Asunto: Comunicación Acta No. 998 del 19 de diciembre de 2025

ACTA No. 998 del 2025

PROYECTO DENOMINADO “UPME 03-2010 Subestación Chivor II y Norte 230 KV y Líneas de Transmisión Asociadas”

EXPEDIENTE: LAV0044-00-2016

Diagrama de Gibbs muestras Tabio 68 M1 y Tabio 68 M2

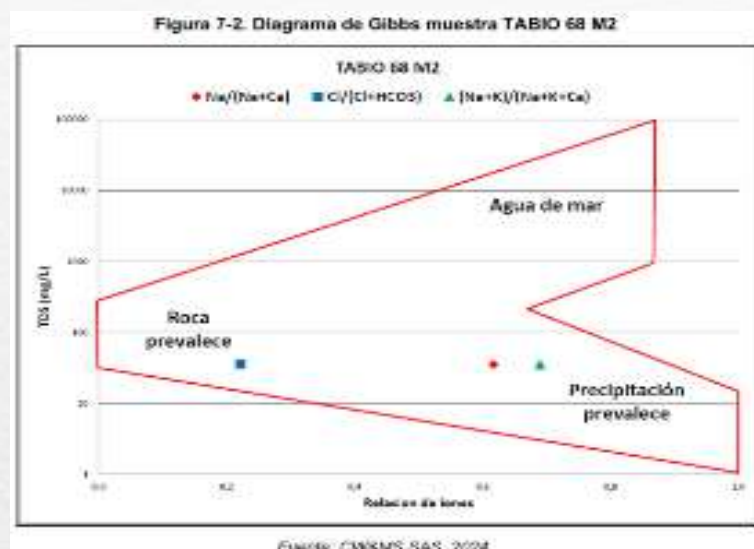
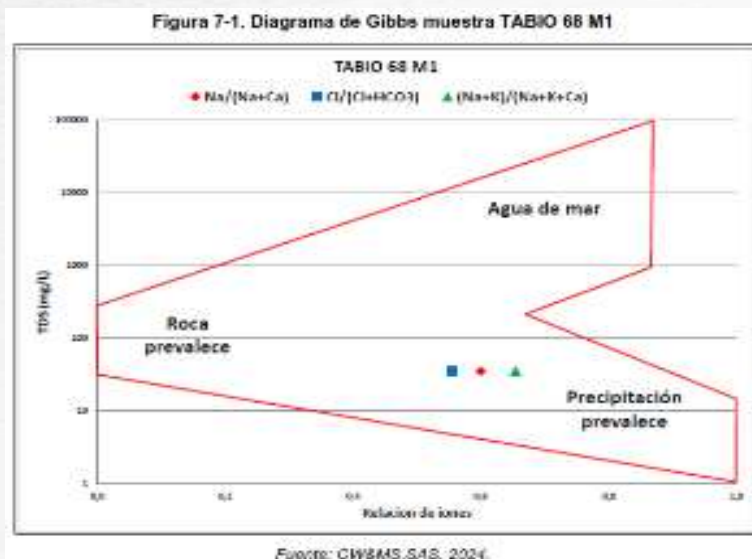
Sin embargo, revisada la información del expediente no se encontró respuesta referente a la caracterización de la torre 81NN.

Figura 9 Modelo de resistividades del perfil 1, sondeos magnetotelúricos 69-1, 68-1, 67-3 y 67-1. Interpretación.

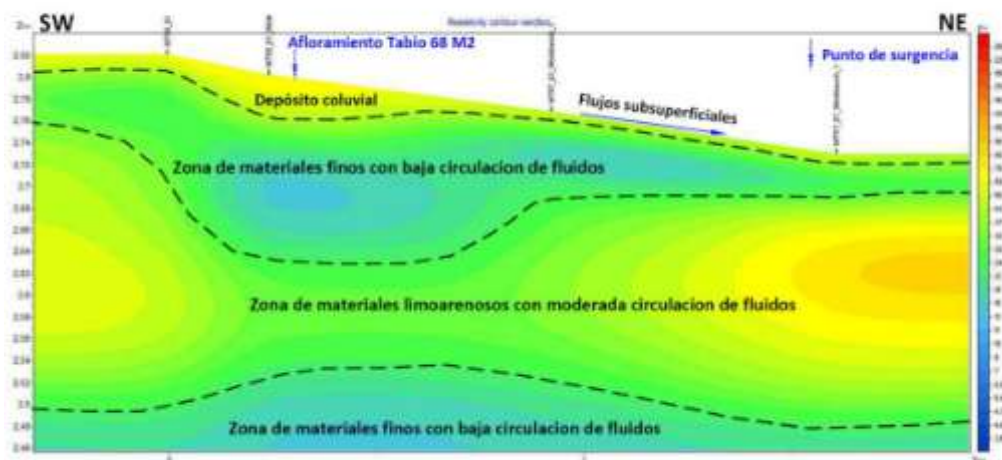
“Para dar cumplimiento a este requerimiento, es importante mencionar que se ha venido trabajando con el propietario del sitio de torre, atendiendo los requerimientos que este ha planteado para poder adelantar estudios puntuales — magnetoteléuticos y físico – químicos — orientados a la caracterización de los puntos de manantial identificados en la zona. Estos estudios son necesarios para establecer las rondas hídricas y plantear los posibles movimientos y alternativas para la ubicación de la torre.
